VERIFIKASJONSRAPPORT

Verifikasjonsrapport 1350032135 nr. 05 rev.00 dat. 16.08.2019

OPPDRAGSGIVER:	Nye Veier AS
PROSJEKT NAVN/NR:	E6 Ranheim – Værnes, Uavhengig kvalitetskontroll geoteknikk
PLANSTATUS:	Reguleringsplan
KOMMUNE/SONE NR./NAVN:	Stjørdal kommune

Geoteknisk vurderingsrapport for reguleringsplan – Delstrekning Helltunnelen – Hellstranda

Figur 1 Ortofoto med delstrekning Helltunnelen - Hellstranda inntegnet

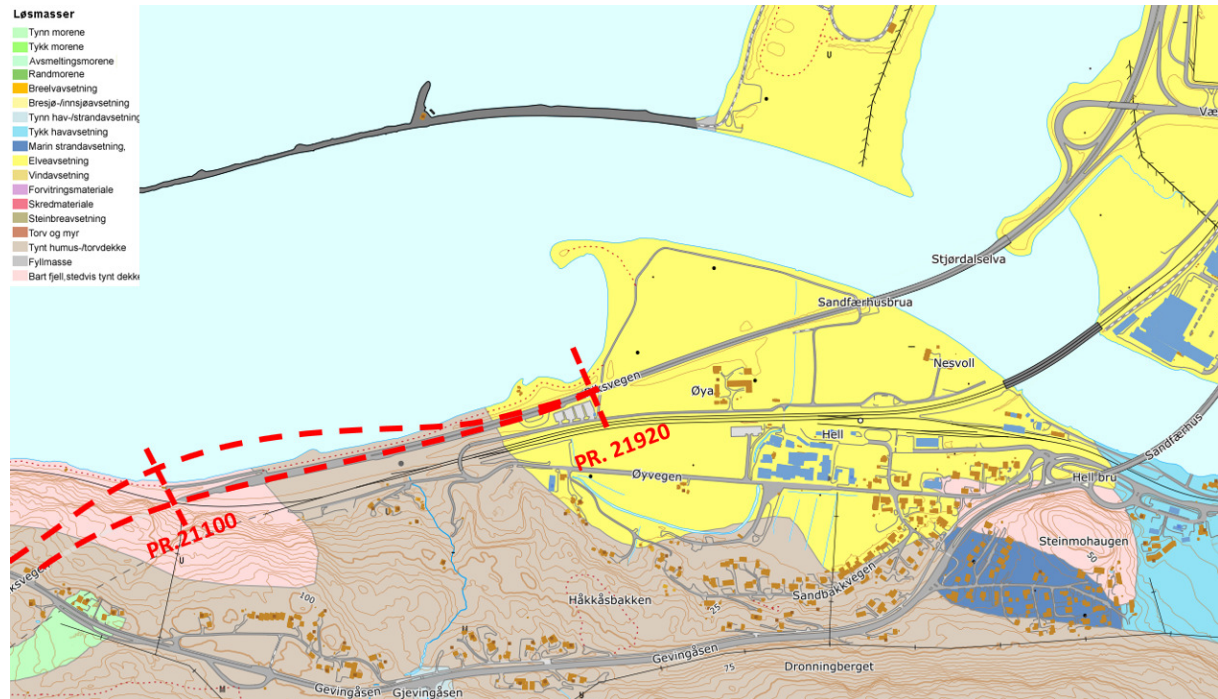
Står "ortofoto" i figurteksten

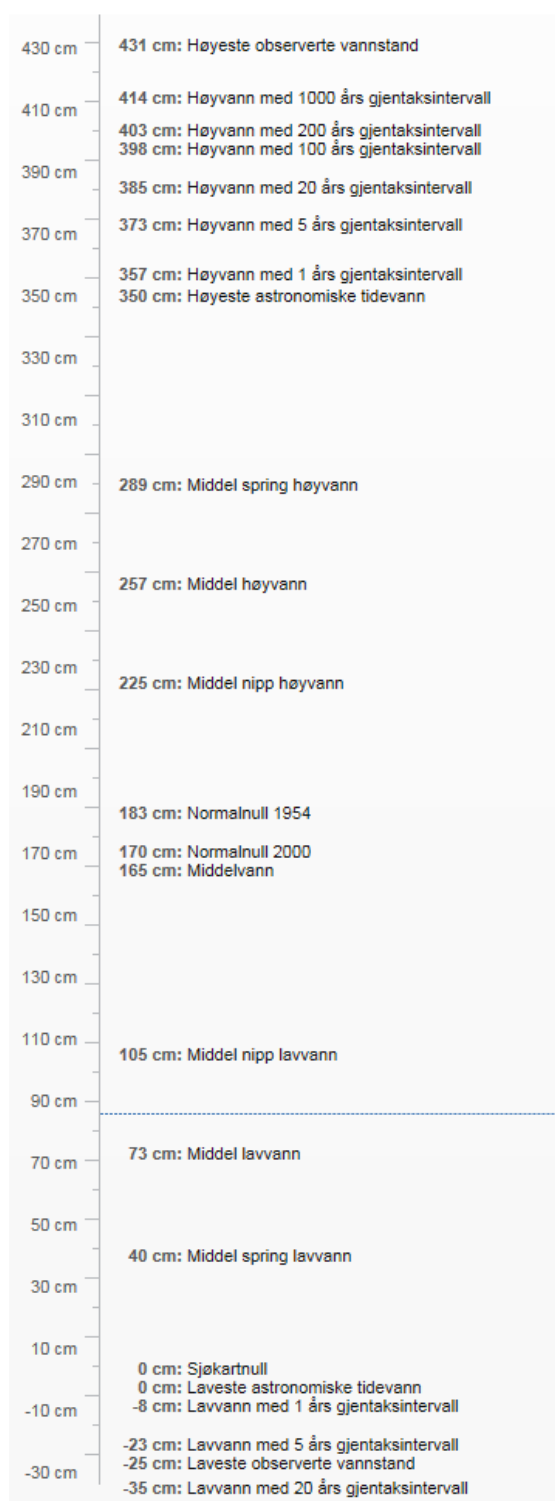
Tidspunkt er vesentlig for å vurdere hvorvidt disse fortsatt er relevante.
